Oggetto: Comune di Verbania – Valutazione Ambientale Strategica ai sensi degli artt. 13-14 del D.lgs. 152/2006 e s.m.i. e contestuale Valutazione di Incidenza ai sensi dell'art. 5 del D.P.R. n° 357/1997, relativa alla proposta di variante allo STRUMENTO URBANISTICO ESECUTIVO DI LIBERA INIZIATIVA “EX COLONIA MOTTA” – Società Interlaghi S.r.l..
Osservazioni al Rapporto Ambientale

Variante allo Strumento Urbanistico Esecutivo di libera iniziativa
“EX COLONIA MOTTA”
Interlaghi S.r.l.

Procedura di Valutazione Ambientale Strategica – fase di valutazione
ex artt. 13÷18 del D. Lgs. n. 152/2006 e s.m.i.

Osservazioni al Rapporto Ambientale

Estratto RE_mammiferi_Verbania_Area Ex Colonia Motta

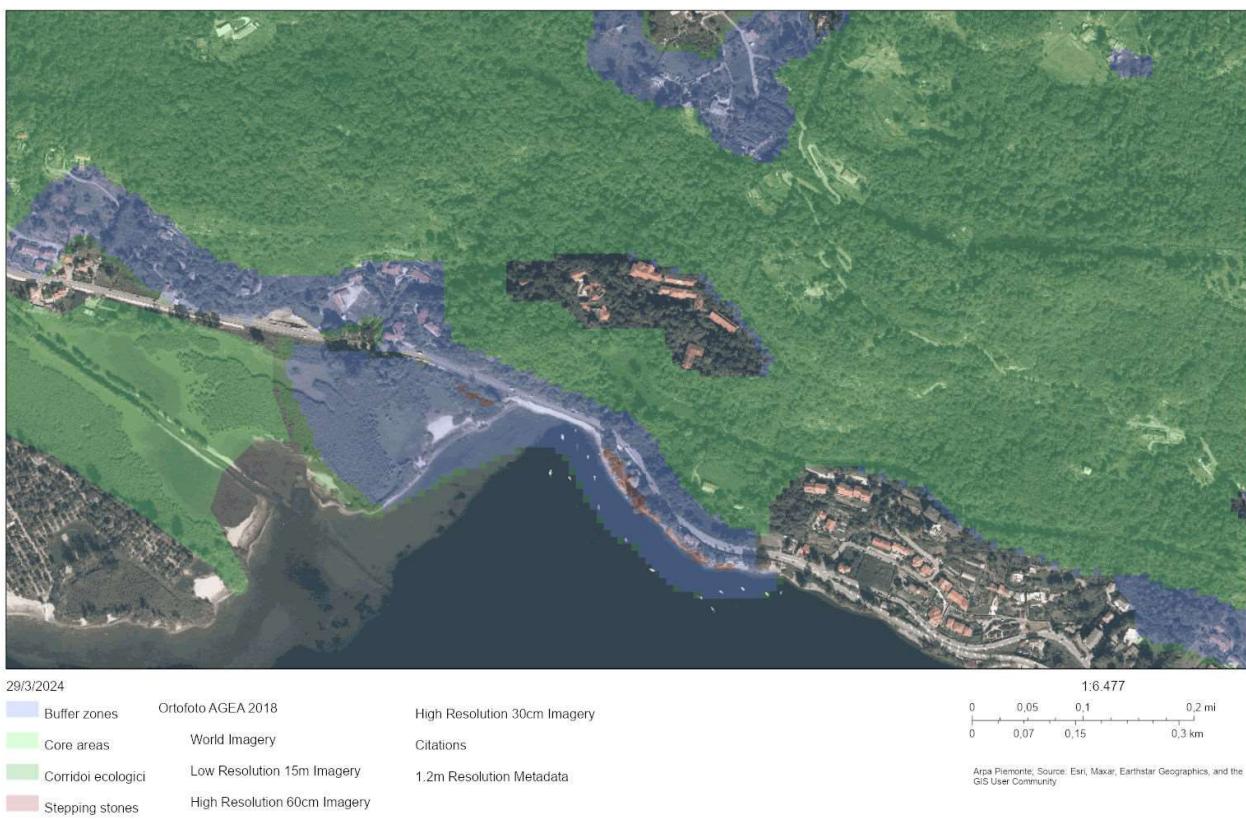
Il Rapporto Ambientale non considera gli impatti sugli ecosistemi indotti dalla realizzazione dell'intervento n.8 (infrastrutture ludico sportive e palazzina atleti) nel settore nord ovest del complesso. La zona risulta essere caratterizzata da *"Formazioni forestali con funzione di conservazione della biodiversità"*, un habitat forestale di interesse comunitario caratterizzato dalla presenza di faggi e castagni (cfr. pagg.25-27 della RELAZIONE TECNICA ILLUSTRATIVA [forestale] prodotta nella fase di Verifica di assoggettabilità a VAS). Manca una valutazione sugli effetti della frammentazione e del disturbo antropico che si verrebbero a determinare in tale contesto, anche in considerazione della necessità di recupero della strada di accesso e dell'ipotesi di ripristino della vecchia carrozzabile a tornanti nella porzione alta della proprietà *"per poi collegarla all'area dei villini con un tratto di nuova formazione"* (cfr. pag.54 del RA).

Di seguito si riproduce a titolo illustrativo un estratto cartografico ricavato dal servizio *"Rete ecologica dei Mammiferi"*, presente sul Geoportale di Arpa Piemonte, che illustra la biodiversità potenziale e i principali elementi della rete ecologica sulla base di 23 specie di mammiferi tra le più rappresentative del territorio piemontese.

Figura 8 : la sorgente captata (S), ed il serbatoio interrato (D) nei rilievi del vecchio progetto di recupero; mancano i manufatti minori e le opere di presa

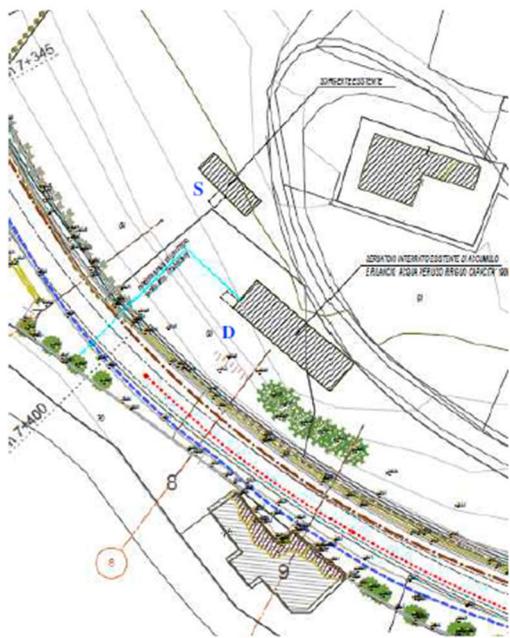
La fragilità della condizione è stata ben espressa nella Relazione geologica 2022, nel paragrafo 9.1.2 - Contesto geologico geomorfologico idrogeologico e geotecnico, pag. 71, dove è riportato: "il comparto è subito a monte dell'unica sorgente captata presente [...] e quindi, potenzialmente all'interno, almeno parzialmente, dell'area di rispetto e di ricarica per cui è necessario avere la massima attenzione". La criticità si evince dalle due immagini di seguito riportate.

Tenuto conto di tutto quanto sopra sintetizzato, si ritiene che sarebbe stato necessario un approfondimento già in questa sede per identificare i possibili impatti derivanti dalla realizzazione di centri di rischio all'interno delle aree di salvaguardia e, in generale, le interferenze con la risorsa idrica sotterranea, sia in fase di cantiere sia in fase di esercizio. La valutazione avrebbe dovuto estendersi a tutte le possibili sorgenti di approvvigionamento.
